Transporter

Zubehörsätze für geänderte AGR Abgänge lieferbar!

Fahrzeughersteller VW T6, MAN TGE

Motoren CAAA, CAAB, CXGA, CXGB

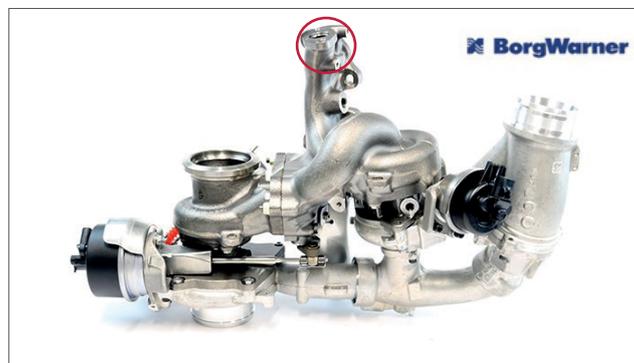
Aufgrund der herstellerseitigen Änderungen des AGR-Flansches sind beim Turboersatz geänderte AGR-Rohre zu verbauen. Es sind zwei Sets mit allen benötigten Einzelteilen lieferbar. Die Sets unterscheiden sich in verschiedenen gebogenen AGR-Rohren für Automatik- oder Schaltgetriebe.

218999A = Automatikgetriebe

218999S = Schaltgetriebe
